Modifiche apportate

**Modifiche a seguito del parere rilasciato dalla Provincia di di Milano
dalla Giunta Provinciale con prot. Gen. 121/2013**

MODIFICHE APPORTATE ALLA TAVOLA UR_02 – perimetrazione di piano

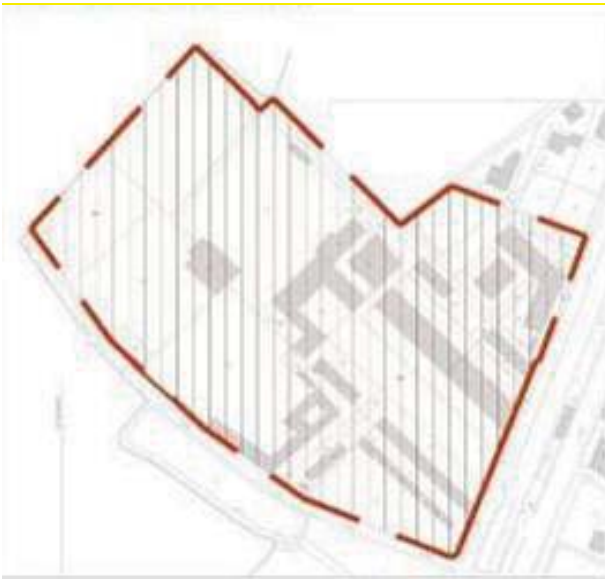
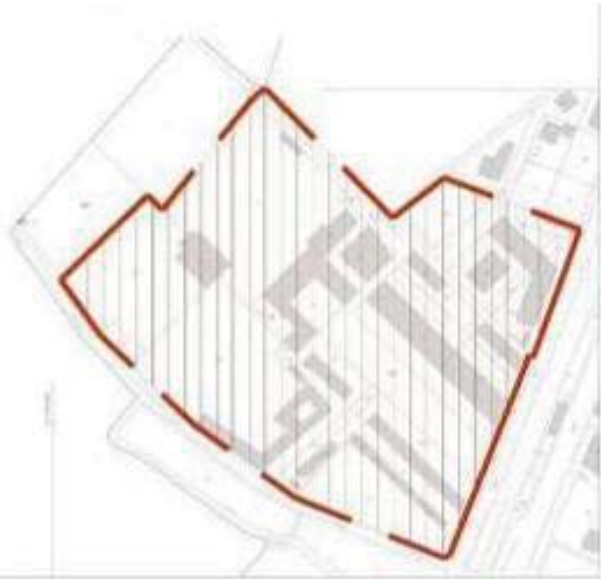
Il Piano del Parco è stato precedentemente recepito con conseguente ristabilimento del perimetro del PdR, conforme al Piano del Parco;
